2022年10月18日

日本原燃株式会社

48Y-JDTC型設計承認申請に係るコメント対応

(ロ)-第B.17 図 六ふっ化ウランの体積の膨張履歴 (充填量 12,500 kg の場合)

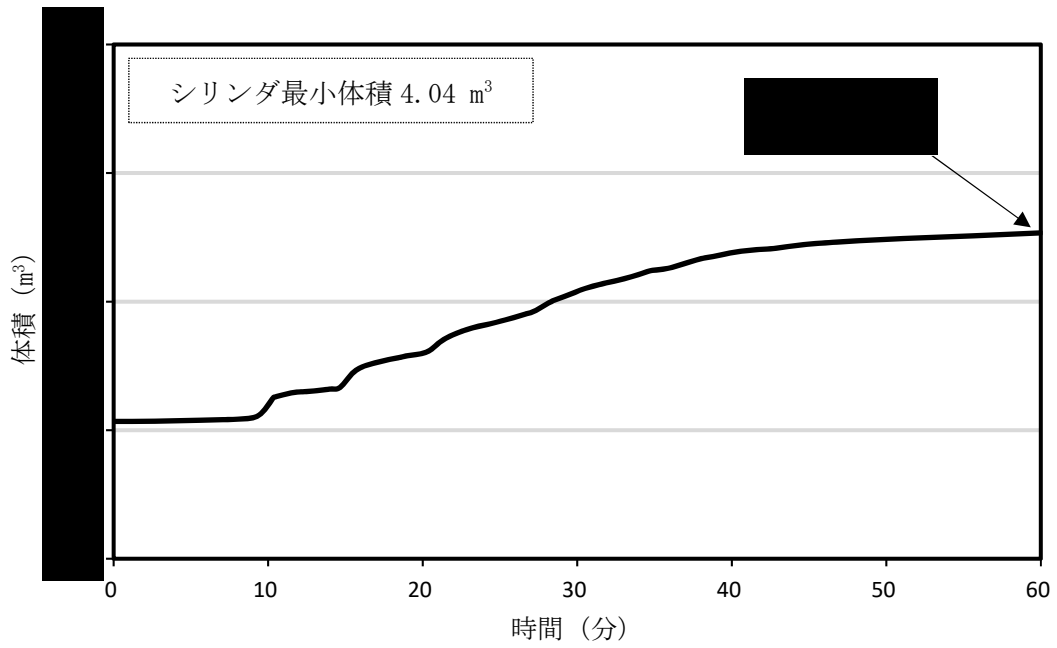
No.	コメント			対応方針		方針の 展開箇所
	日付	概要	詳細	対応内容	方針整理 資料	
1	2022年 9月22日	振動の説明の具 体化について	○振動において、固有振動数と運搬に係る振動数の比較 を行い、離れているから問題ないと説明されている が、単なる比較ではなく、振動が増幅されないこと等 の説明を具体的に記載すること。	○励振力による輸送物の応答増幅 の影響がないことの具体的な説 明を記載する。	別紙1	ロ章- A、G
2	2022年 9月22日、 10月11日	温度、圧力の記 載構成の整理に ついて	○外運搬規則第8条、第12条等の技術基準に適合する 根拠となる輸送容器、収納物の温度、圧力についての 説明が申請書内に散在しており、不明確な記載構成と なっている。分かりやすいように記載をまとめるなど 整理すること。	○温度、圧力について、A型輸送物 の記載を参考に、一般の試験条 件の「A.5.1.1 温度及び圧力 の要約」の項目にまとめて記載 する。	別紙2	ロ章- A、G
3	2022年 9月22日	内部が負圧、固 体であることの 説明の整理につ いて	○シリンダの内部が負圧かつ固体ということについて、 飽和蒸気圧、温度等の根拠を用いて、適切に説明する こと。特にロ章-Gでの整理が定性的であるため、必 要な根拠を適切にまとめて示すこと。	○収納物の圧力、温度、六ふっ化 ウランの飽和蒸気圧、三重点の 根拠を用い、内部が負圧かつ固 体である説明を記載する。	別紙2	ロ章- A、G
4	2022年 9月22日	液圧破裂が生じ ないことの明確 化について	○シリンダの耐火試験の評価において、六ふっ化ウラン の温度が一部で121℃を超えているが、六ふっ化ウラ ンの体積膨張に伴うシリンダの構造健全性への影響に ついて明確にすること。	○六ふっ化ウランの体積膨張に係 る解析結果及び実際の六ふっ化 ウランを用いた耐火試験結果よ り、液圧が生じないことの説明 を記載する。	別紙3	ロ章- B、G

六ふっ化ウランは、体積膨張率の大きい物質であるため、外部からシリンダを高温で加熱した場合、相状態が固体から液体へ変化した後、液体の体積が膨張する。さらに加熱を継続し、その体積がシリンダの最小体積 4.04 m³ を超えた場合には、シリンダに液圧が生じ破裂に至るおそれがある。そのため、本解析では、特別の試験条件下における収納物の六ふっ化ウランの各部位の平均温度から体積の増加分を計算し、六ふっ化ウランの体積がシリンダの最小体積 4.04 m³ を超えないことを評価している。

評価の結果、火災開始後 60 分の時点において、シリンダの六ふっ化ウランの充填量 12,500 kg の場合における六ふっ化ウランの体積は ■■■ m³ であり、シリンダの最小体積 4.04 m³ に対して、■ % 程度の余裕があり、シリンダに液圧は生じず、破裂に至るおそれはないことを確認した。火災開始から 60 分後までの六ふっ化ウランの体積膨張の解析結果は(ロ)-第 B.17 図に示す。

以上より、特別の試験条件下において、シリンダには六ふっ化ウランの体積膨張による液圧が生じず、破裂に至るおそれはないことを確認した。
